【保安規定】 停止機能及び冷却機能を喪失した場合の対策について

令和 2 年 11 月 11 日
原子力科学研究所

【R2. 10. 27 審査会合コメント】

図1 スクラム失敗事象発生時想定フロー

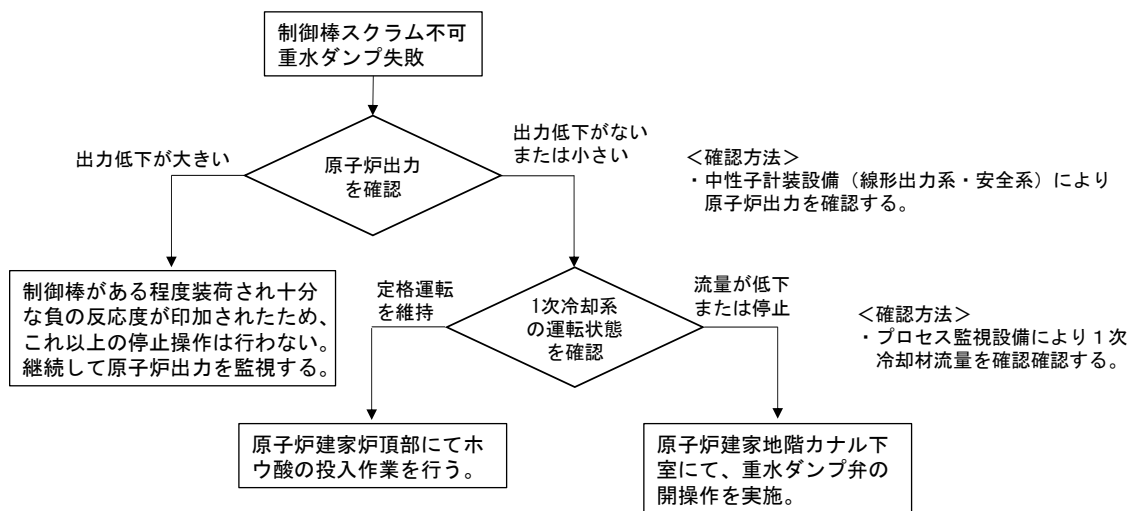
停止機能と冷却機能が喪失した場合のホウ酸投入の可否、その場合の対応に係るシーケンスの想定とその対応について整理して説明すること。

原子炉停止機能を喪失した場合の想定フローを図 1 に示す。原子炉停止機能を喪失（制御棒 6 本のスクラム不可及び重水ダンプ弁の操作不可）の場合には、中央制御室にて中性子計装設備（線形出力系及び安全系）により原子炉出力を確認する。制御棒が完全にスクラムしない場合でも制御棒が臨界位置からある程度炉心に挿入されれば、原子炉は未臨界になり原子炉出力が低下することから、運転員は原子炉の出力が低下することを確認する。制御棒がほとんど挿入されず、出力低下がない又は少ない場合には、原子炉プールへのホウ酸投入又は重水ダンプ弁の手動開操作により、原子炉負の反応度を添加する必要がある。ホウ酸を投入する場合には、炉心の燃料が健全であることが条件となるため、中央制御室にてプロセス監視設備により 1 次冷却系の運転状態を確認する。1 次冷却系による強制冷却運転が維持されている場合には燃料の健全性が維持されていることから、原子炉建家炉頂部からのホウ酸投入作業を実施する。一方、強制冷却運転が維持されていない場合には、燃料破損が発生し、原子炉建家炉頂部の線量が上昇することが想定されるため、ホウ酸投入作業は実施せず、原子炉建家地階カナル下室に設置されている重水ダンプ弁の手動開操作（弁の構造を図 2 に、設置場所を図 3 に示す。）を実施する。また、中央制御室にて原子炉出力、1 次冷却系の運転状態が確認できない場合には、炉心の燃料の健全性は維持できていないものとして、重水ダンプ弁の手動開操作を実施する。
